目 錄

危害類型!

新北市政府勞工局

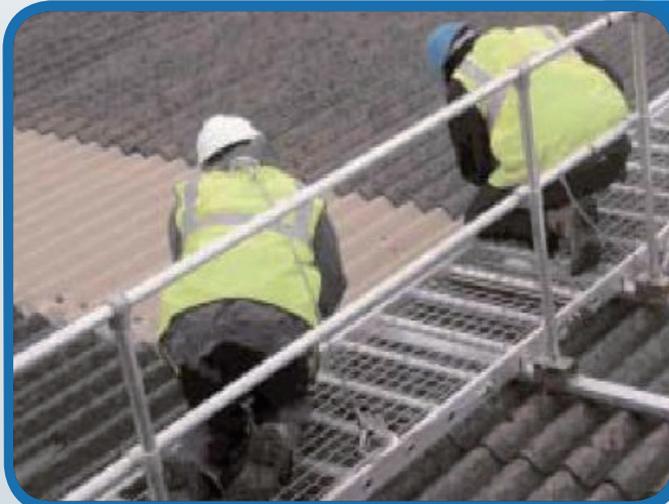
施工架踏板間隙大於 3 公分，勞工通行時易因腳掌陷入而發生跌倒致墜落危險（營造安全衛生設施標準第 48 條）。

施工架踏板已滿鋪（即踏板間隙小於 3 公分）。

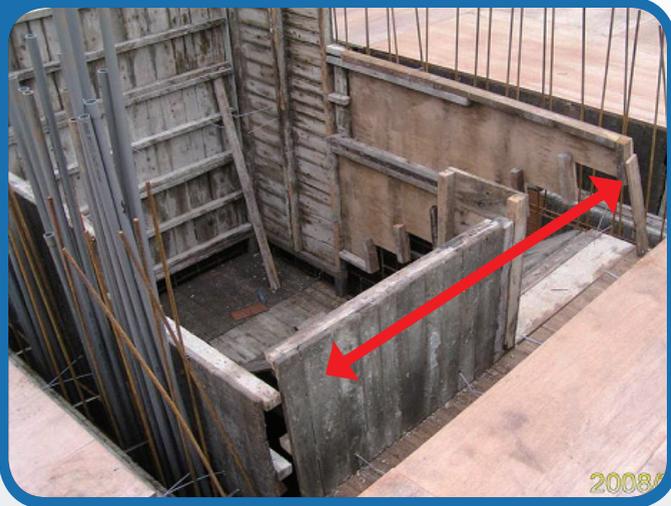
高度 2 公尺以上之鋼構樓板開口，未鋪設安全網等防護設備（營造安全衛生設施標準第 19 條）。

鋼構樓板開口已鋪設安全網。

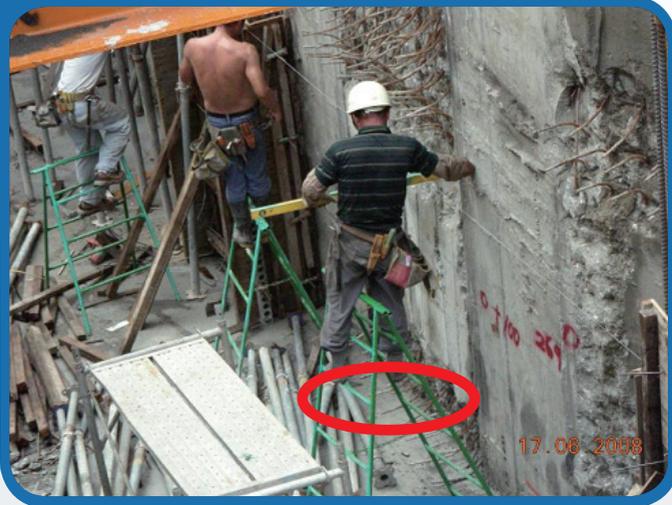
高差超過 1.5 公尺以上之場所，未設置使勞工安全上下設備（職業安全衛生設施規則 228 條）。

安全上下之設備已設置。

施工架應力計算

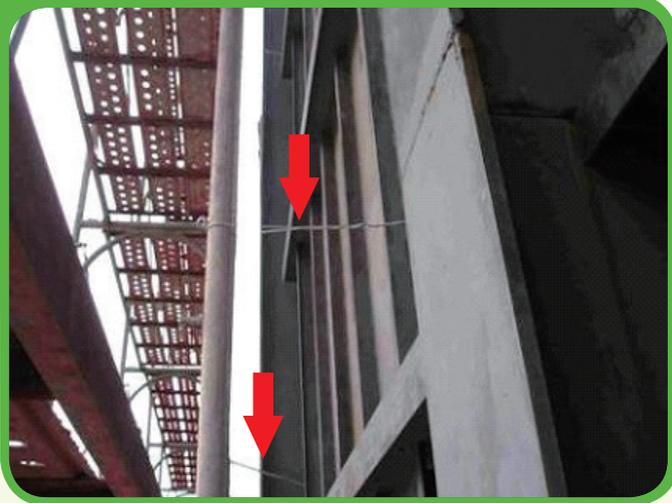
$$P=q_{xx}C_x=(e/30) \times V^2 \times H^{1.00}=(1.6/30) \times (20)^2 \times (6.6)^{1.00} \times 0.36=12.3 \text{ kg/m}^2$$
 而架施工架所受之風力=12.3 kg/m²x1.829*1.7*12(m²)=153 kg

$$\text{風力} = 12.3 \text{ kg/m}^2 \times 1.829 \times 1.7 \times 12 \text{ m}^2 = 153 \text{ kg}$$
 153 kg << 1766 kg OK !

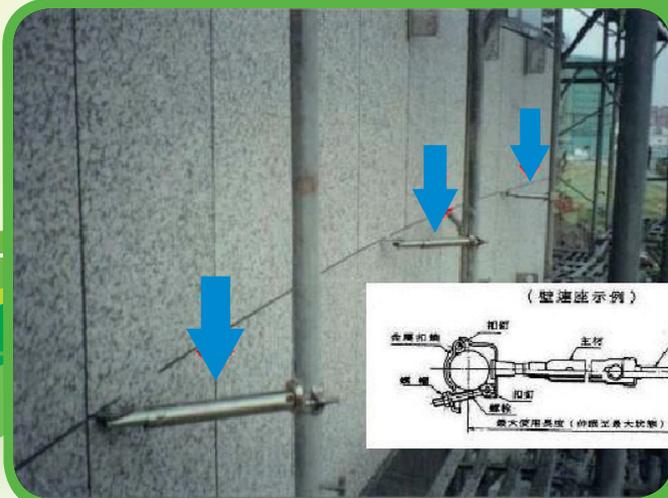
施工架以鐵線固定，未與構造物妥實連接（營造安全衛生設施標準第 45 條）。

施工架以壁連座固定，在垂直方向每 9 公尺以內及水平方向每 8 公尺以內，與構造物妥實連接。

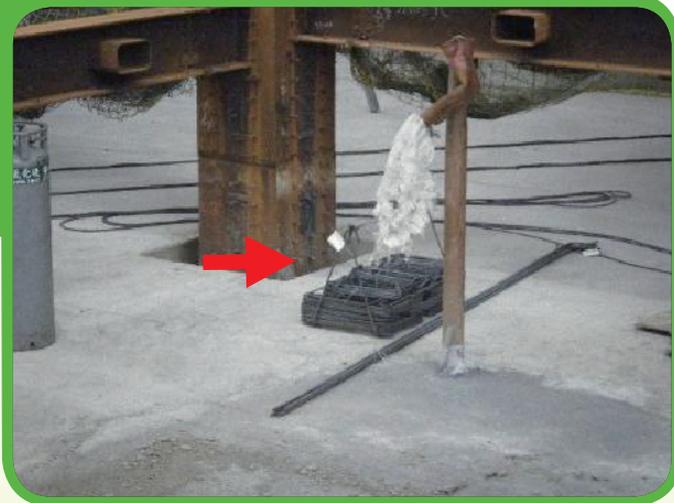
施工架上放置鋼筋等雜物有飛落之虞（營造安全衛生設施標準第 26 條）。

施工架上鋼筋等雜物已移除。

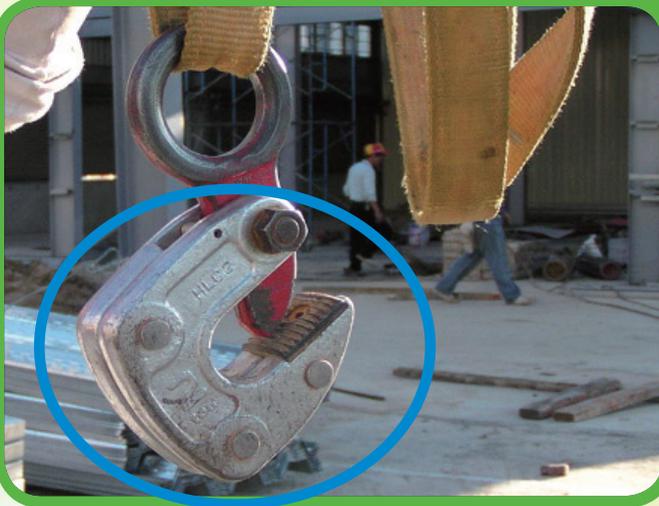
採用單點吊掛吊運長度超過 6 公尺的鋼構構件（營造安全衛生設施標準第 148 條）。

在鋼構構件適當距離之兩端使用雙點吊掛，同時以穩定索拉緊，以保持平穩防止擺動。
